**Commission économique pour l'Europe****Comité des transports intérieurs****Forum mondial de l'harmonisation des Règlements  
concernant les véhicules****189<sup>e</sup> session**

**Accord de 1958 :****Examen de projets d'amendements à des Règlements ONU existants,  
soumis par le GRBP****Proposition de complément 25 à la série 02 d'amendements  
au Règlement ONU n° 30 (Pneumatiques pour les voitures  
particulières et leurs remorques)****Communication du Groupe de travail du bruit  
et des pneumatiques\***

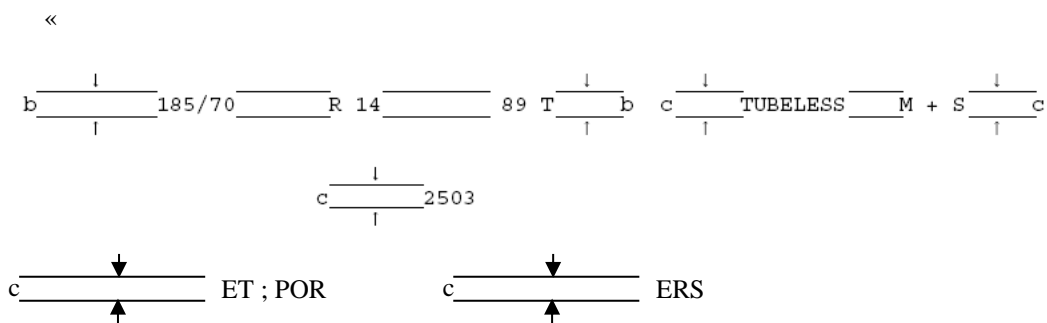
Paragraphe 1, remplacer la figure actuelle par la figure ci-après :

b = 6 mm (min.)

c = 4 mm (min.) ».
